**FONDAZIONE**  
**IRCCS POLICLINICO "SAN MATTEO"**  
Istituto di Ricovero e Cura a Carattere Scientifico di diritto pubblico  
C.F. 00303490189 - P. IVA 00580590180  
V.le Golgi, 19 - 27100 PAVIA  
Tel. 0382 5011

**CHIARIMENTI**  
**PROCEDURA APERTA PER LA**  
**FORNITURA DELLA SEGNALETICA**  
**INTERNA/ESTERNA, OCCORENTE**  
**ALL'ERIGENDO D.E.A. DELLA**  
**FONDAZIONE.**

**COD. GARA 2392372**

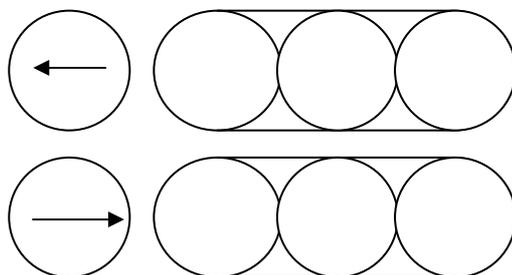
D 10) Segnale I interno ascensore. In tutte le planimetrie sono riportati 8 cartelli ma essendo interni ascensore sarebbero da considerare solo quegli 8 al piano ingresso giusto? C'è un'incongruenza tra le dimensioni del capitolato e dei disegni da manuale (cm 20x60) e dimensioni riportate nella descrizione del capitolato (300x max 1000 mm.). Fanno fede le dimensioni 20x60 cm.?

R) I segnali da considerare sono solo gli 8 al piano di ingresso, essendo interni agli ascensori di dimensione 20 x 60 cm.
